Kröflulína III - breytt lega

Tillaga að breyttu
Aðalskipulagi Fljótsdalshéraðs 2008 – 2028
ásamt umhverfismati

14. september 2018

A0597-034-U05

Sveitarfélagsuppdráttur A fyrir breytingu, 1 : 150.000.

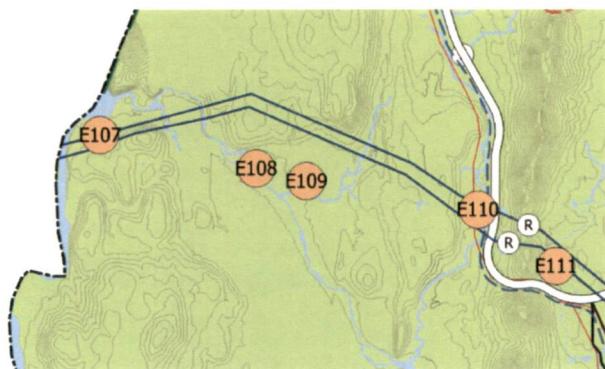
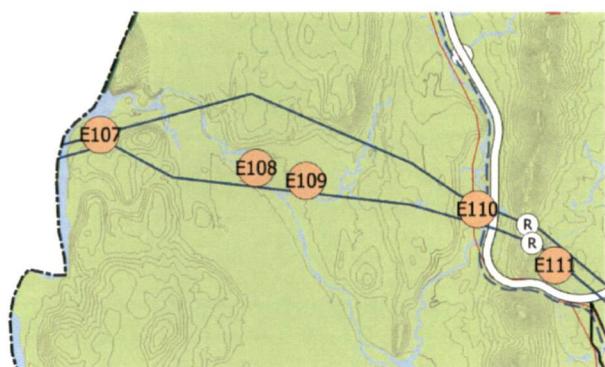
Lögð er til breyting á Aðalskipulagi Fljótsdalshéraðs 2008-2028 á fyrrgreindum 10 km kafla sem kemur fram á sveitarfélagsuppdrætti A. Einnig er breytt texta um línuna í kafla 8.5 í greinargerð.

Breytingar á sveitarfélagsuppdrætti eru sýndar á myndunum hér fyrir neðan:

Sveitarfélagsuppdráttur A eftir breytingu, 1 : 150.000.

Kröflulína 3, frá Kröflu að Fljótsdalsstöð, meðfram Kröflulínu 2 að undanskildum 10 km kafla austan Jökulsár á Fjöllum. Línan er háð mati á umhverfisáhrifum og framkvæmdaleyfi sveitarstjórna.

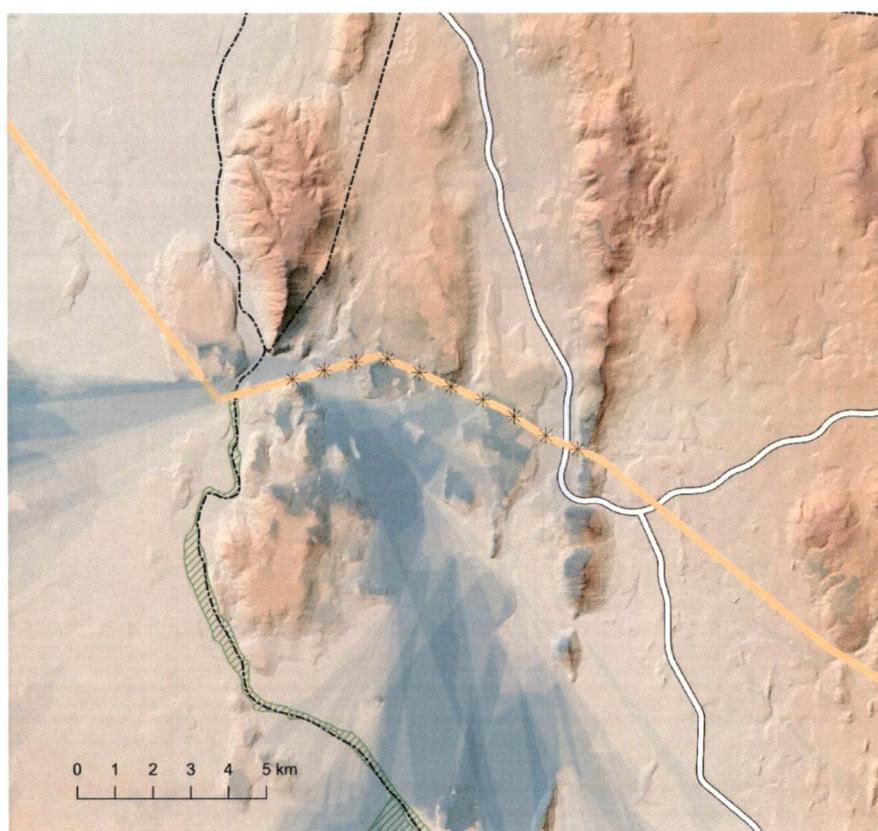
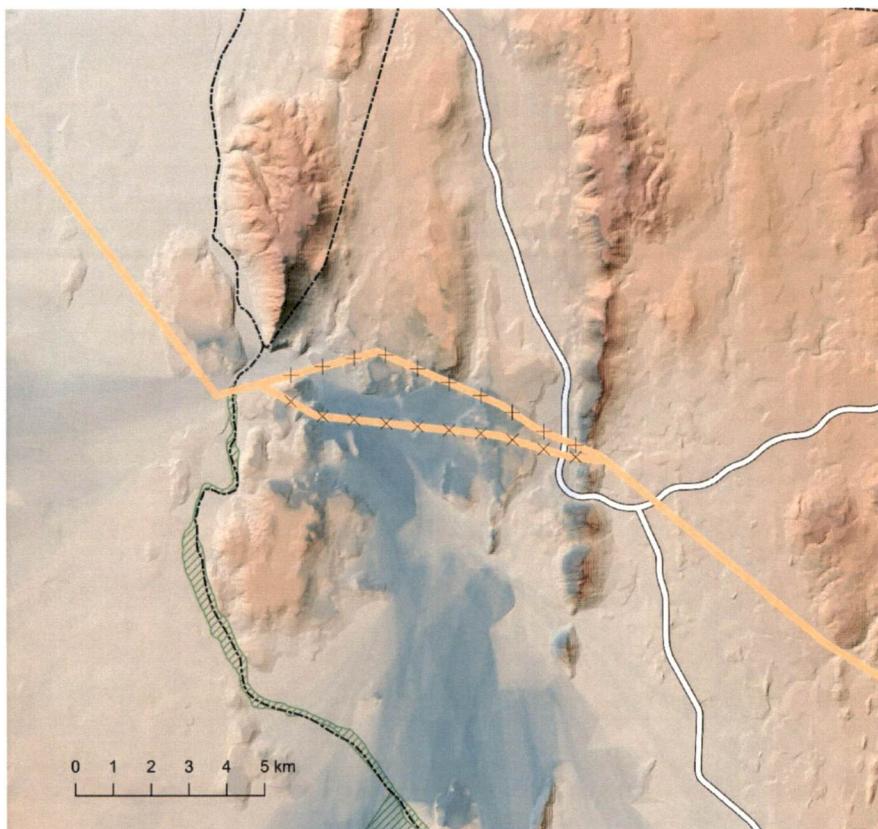
Þar sem áhrif valkostanna á landslag og ásýnd eru líklegust til að vera veruleg lét bæjarstjórn Fljótsdalshéraðs greina mismun á sýnileika mannvirkja miðað við valkostina tvo. Farið var að sem hér segir:

- Fyrir aðalvalkost voru skilgreindir 10 jafn dreifðir punktar á línustæði Kröflulínu 2 og á nýju línustæði Kröflulínu 3 samkvæmt valkostinum. Punktarnir eru á þeim hluta línustæðisins þar sem legan er ólík.
- Fyrir valkost C voru 20 punktar tveir og tveir saman á línustæði Kröflulínu 2.
- Allir punktar eru skilgreindir í 25 metra hæð yfir jörðu. Punktarnir eru því ígildi mastra sem annað hvort raðast á tvær línulegur eða saman á eina.

Á myndunum á næstu síðu kemur fram með blárrí skyggingu hvar punktar eru sýnilegir. Því dekkri sem bláa skyggingin er, þeim mun fleiri punktar (þ.e. ígildi mastra) eru sýnilegir. Greiningin staðfestir að munurinn er ekki mikill og þá helst þannig að línulega skv. aðalvalkosti gefur heldur minni sýnileika út fyrir fjallshryggina sem afmarka athugunarsvæðið, samanborið við valkost C. Enginn verulegur munur er á sýnileika frá vegum eða verndarsvæðum.

Niðurstaða bæjarstjórnar er sú breytt lega, skv. tillögunni sem hér er sett fram, leiði til lítillega minni neikvæðra áhrifa á landslag og ásýnd, þrátt fyrir að um tvö línustæði sé að ræða á umræddum kafla.
